# バンドRF電子銃の水冷管ロウ 付け準備

# ロウ付け準備

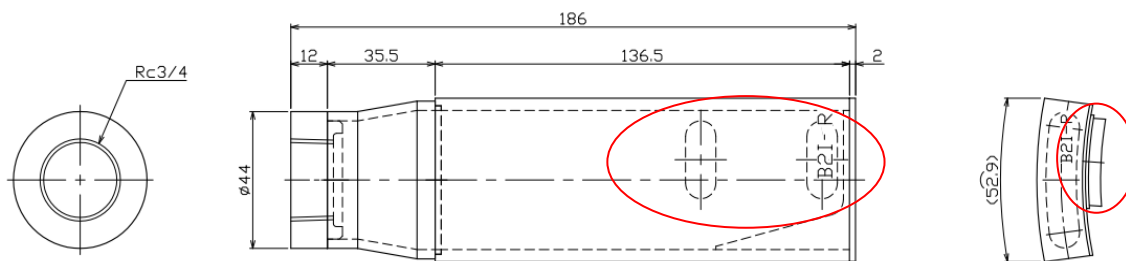
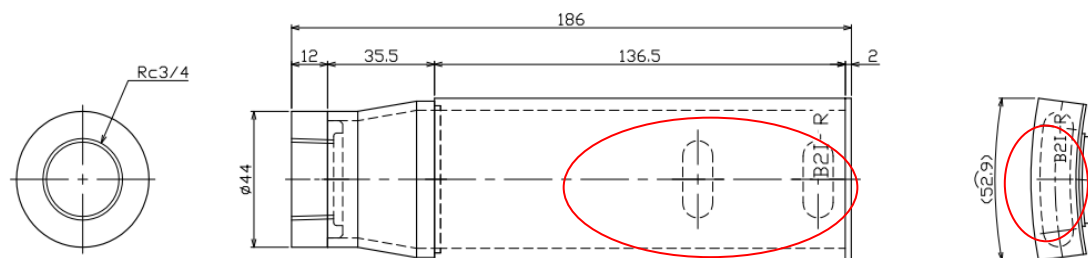
- 冷却管、B2IRとB2BLが干渉して取り付け出来ません
- 対応策として、冷却管B2IRを再製作致します。

変更

加工、溶接、Niメッキ  
3週間
